CONCOURS POUR L'ÉTUDE D'UNE CITÉ-JARDIN A LA CHAUX-DE-FONDS

Concours pour l'étude d'une Cité-Jardin, à La Chaux-de-Fonds.

Sur le désir qui nous en a été exprimé par quelques lecteurs, nous publions, ci-dessous, les passages du rapport du jury relatifs aux deux derniers projets primés et nous en reproduisons les principales planches d'après des photographies qui nous ont été obligeamment communiquées par M. l'Ingénieur communal de La Chaux-de-Fonds.

IV^e prix : projet « Les Sapins », de M. Arthur Maroni, architecte,
à La Chaux-de-Fonds,

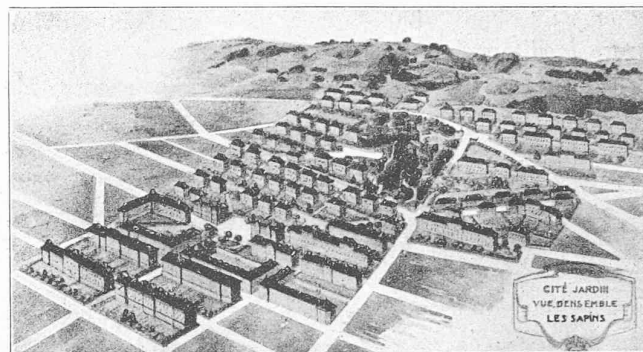
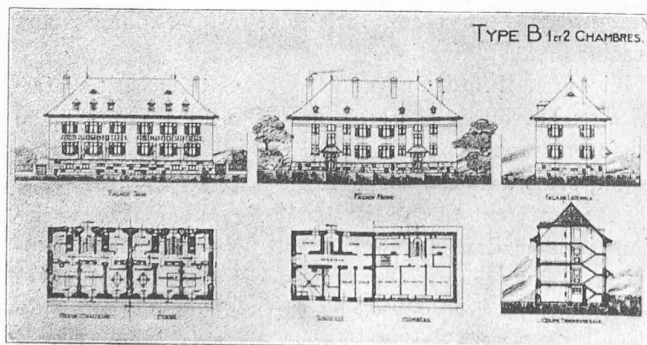
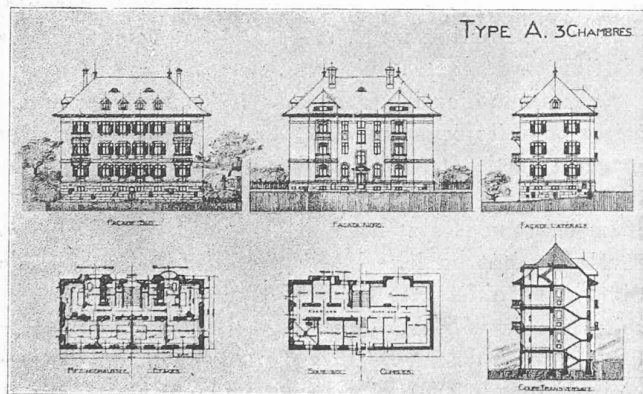
Les sapins (VI^e prix). — L'idée de prolonger la rue du Succès et de la faire passer au nord du terrain communal est juste, car tout en évitant le bois, on obtient une voie de communication principale avec pente admissible. Il en est de même pour la rue Agassiz. Ce qui est moins heureux, c'est le grand rebroussement à l'ouest de la forêt ; l'exécution de cette section de chaussée serait difficile et fort coûteuse, vu les grands murs et les mouvements considérables des terres. La rue Cernil Antoine fait en outre disparaître une partie du bois, c'est dommage. Enfin, malgré toutes ces rues, plusieurs immeubles ne sont pas desservis d'une manière convenable.

L'utilisation du terrain laisse aussi à désirer, il ne paraît pas très logique de réserver aux places de jeux deux emplacements aussi bien exposés et aussi propices à la construction que les deux petits plateaux à l'est et à l'ouest du « Bois

noir». Enfin l'orientation de quelques massifs n'est pas heureuse, et l'ensemble de la cité est bien régulier et bien monotone pour une cité-jardin.

Le jury critique les trop nombreux décrochements dans les plans des maisons ; il aurait été bien préférable de donner un peu plus de profondeur, ce qui aurait augmenté la surface de maintes pièces de dimensions insuffisantes. — Dans le type

B, les corridors sont sombres.

La proposition d'éclairer cuisine et W.-C. par une même fenêtre jumelle n'est pas recommandable. La ventilation et l'évacuation des fumées de la buanderie sont défectueuses.

Il est de toute nécessité que les loggia puissent être fermées en hiver par de bonnes fenêtres. La question de l'évacuation des ordures ménagères par des canaux intérieurs mérite une étude très sérieuse ; car si ce mode d'élimination des déchets présente quelques avantages, il a aussi de gros inconvénients : il est en particulier indispensable que chaque ménage ait son canal débouchant à l'extérieur et non dans la cuisine. Pour le présent projet qui ne prévoit que des maisons de 2 étages sur rez-de-chaussée, cette installation spéciale ne se justifie pas.

Le nombre des logements, 678 pour 107 maisons, est beaucoup trop considérable. L'auteur n'a pas craint de fournir loyalement tous les profils montrant les difficultés d'exécution de son projet, difficultés que l'on rencontre dans d'autres études mais qui ne sont pas exposées avec la même franchise.

Ce projet représente un gros travail, mais malheureusement la cité proposée n'est pas une cité-jardin.

V^e prix : projet « Aéro », de M. Jean Crivelli, architecte,
à La Chaux-de-Fonds.

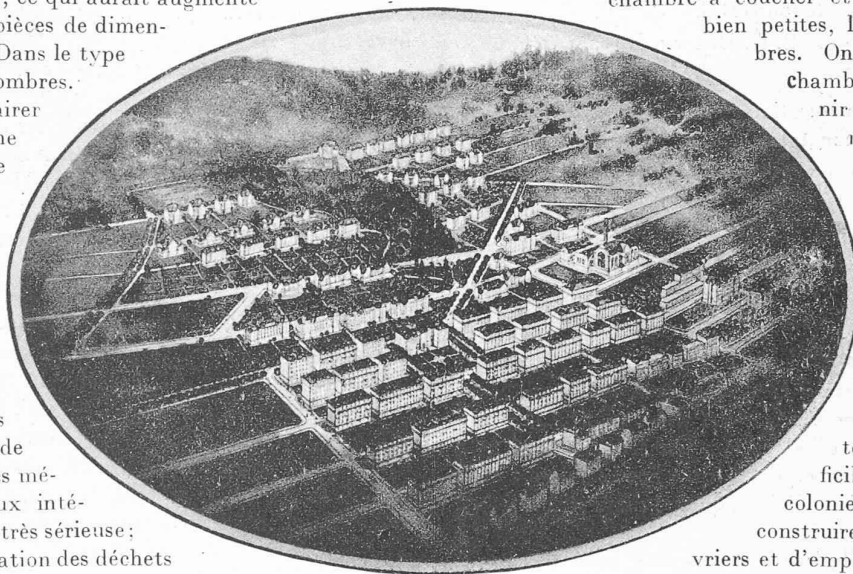
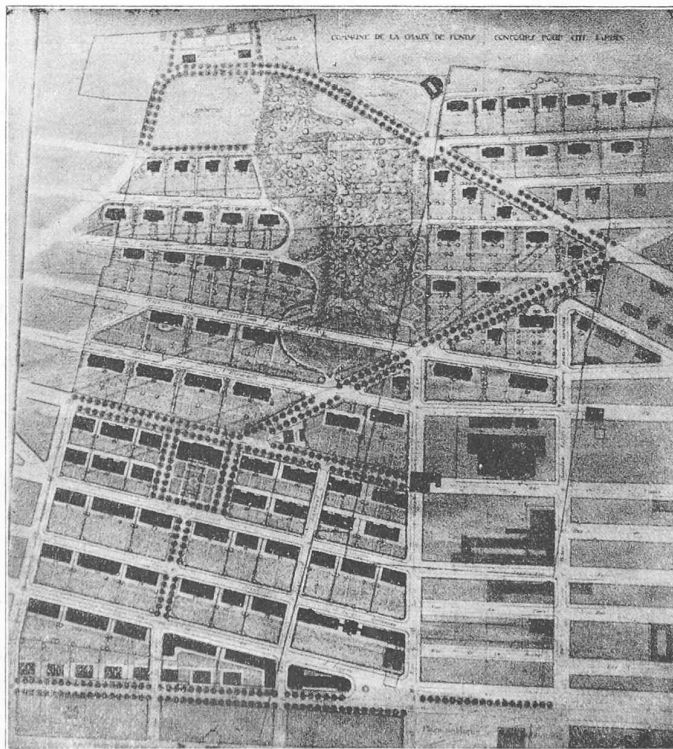
Aéro (V^e prix). — Peu de modifications importantes sont proposées au plan d'alignement sanctionné ; ce qui est une erreur. La rue du Succès est maintenue jusqu'à la rue Tête de Rang, la rue Cernil Antoine est prévue avec une pente de 7,8 ‰, mais ce qui manque ce sont les voies d'accès pour les quartiers nord-ouest. On ne peut y parvenir qu'en empruntant des terrains privés et sur lesquels les rues ne pourraient pas être créées aussi rapidement que la cité-jardin. L'utilisation du terrain

laisse à désirer. Pourquoi disposer des parcelles au sud de la rue Breguet pour une cité de maisons locatives lorsque le programme réserve ces emplacements pour des terrains industriels ? Les plans des types d'immeubles qui n'ont pas trop de décrochements sont satisfaisants, cependant mainte

chambre à coucher et plusieurs cuisines sont bien petites, les vestibules sont som-

bres. On a sacrifié parfois la chambre à coucher pour obtenir une plus grande salle à manger, ce qui est regrettable. — Les façades

et surtout les toitures sont bien tourmentées. Que de noues, de ferblanterie qui ne conviennent pas au climat de La Chaux-de-Fonds. La jolie petite maison du type D a été goûtée, mais trouverait difficilement sa place dans la

colonie que l'on se propose de construire pour des familles d'ouvriers et d'employés. — Ce projet a été

très consciencieusement étudié et rendu avec beaucoup de soin, mais n'a pas le caractère d'une cité-jardin. On se trouve plutôt en présence d'une cité de villas pour la partie supérieure et d'une cité industrielle pour les quartiers inférieurs. Cette impression se confirme lorsque l'on constate que l'auteur de « Aéro » propose 365 logements pour 67 maisons seulement.
